改善箇所説明図

【 ドアロック構成部品 】

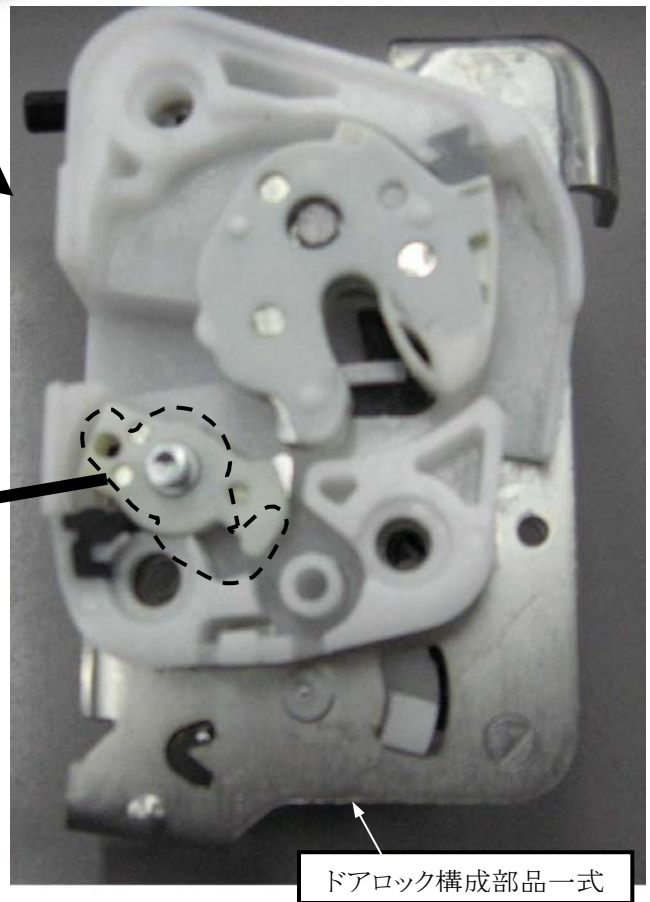
基準不適合発生箇所

後部右側ドアのドアロック装置において、構成部品に成形不良のものがあるため、ドアを閉めようとしても、ドアロックが開錠位置で止まることある。そのため、ドアが閉まらなくなることがある。

改善内容

全車両、当該ドアロック装置の製造番号を確認し、対象の場合には良品に交換する。

識別

ドアロック装置取り付けビスの頭に白ペイントを塗布する。
